**COMUNE DI
PECCO**

**VERIFICHE DI COMPATIBILITA' IDRAULICA ED
IDROGEOLOGICA A SUPPORTO DELLO
STRUMENTO URBANISTICO**

**RELAZIONE GEOLOGICO-TECNICA
CIRC. P.G.R 8 MAGGIO 1996 , N. 7/LAP**

**CONTRODEDUZIONI ALLE OSSERVAZIONI
SETTEMBRE 2018**

Veduta dell'area in studio . Nel riquadro C. Giassetto

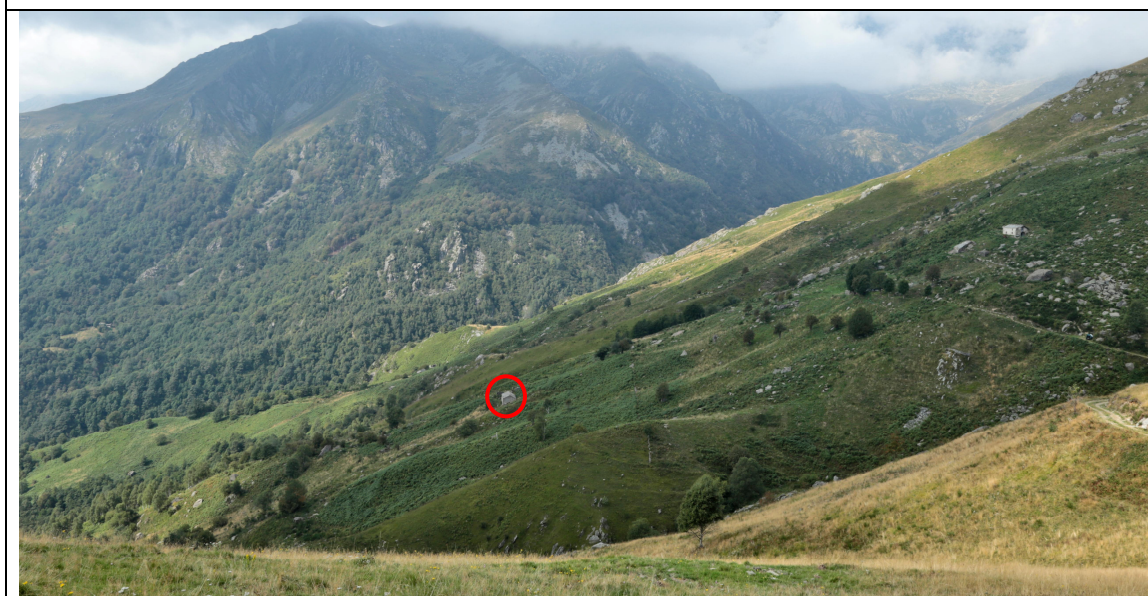
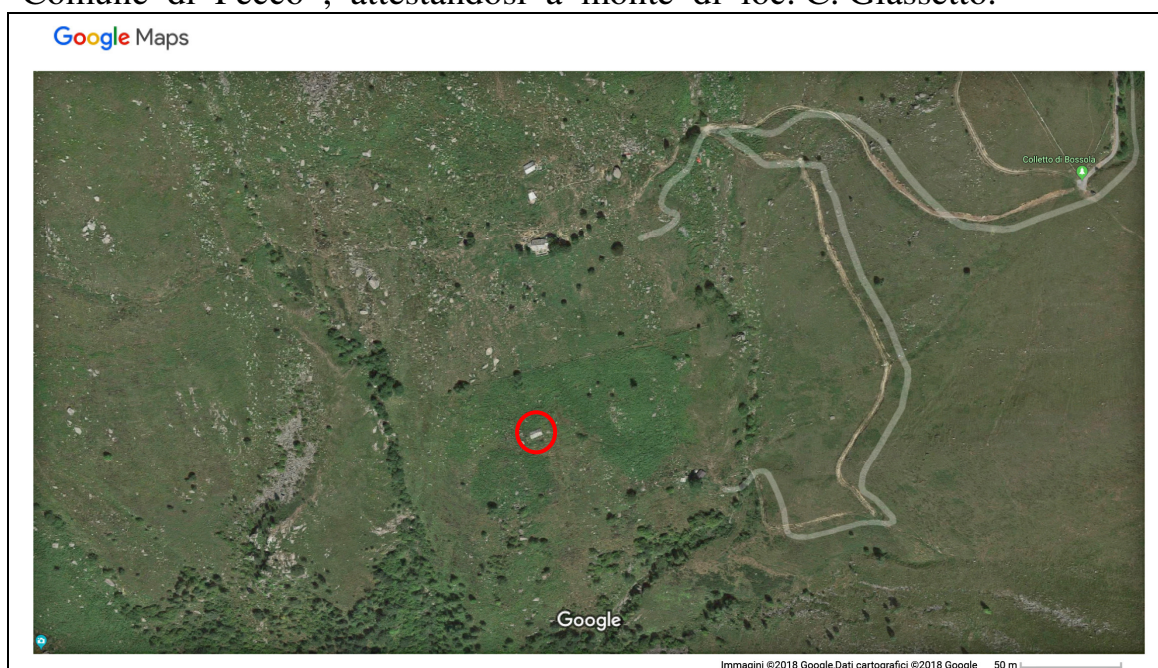
Osservazioni della Città Metropolitana

La frana presunta segnalata da IFFI è perimetrata sostanzialmente nel territorio comunale di Alice , ed è stata argomentata nelle controdeduzioni relative a quel Comune . I limiti del supposto processo si spingono anche nel territorio dell'isola amministrativa del Comune di Pecco , attestandosi a monte di loc. C. Giassetto.

Le immagini , così come i rilievi sul terreno , rivelano l'assenza di processi gravitativi definiti , trascorsi o in atto , non riscontrando elementi morfologici sul terreno che possano essere ricondotti a processi gravitativi , fatti salvi i fenomeni di crollo e rotolamento massi tipici di tali ambienti montani : per tale motivo non si ritiene di asseverare quanto cartografato in IFFI .

L'isola amministrativa è stata collocata interamente in ambito IIIa ed il fabbricato è stato ricondotto in classe IIIb3 .
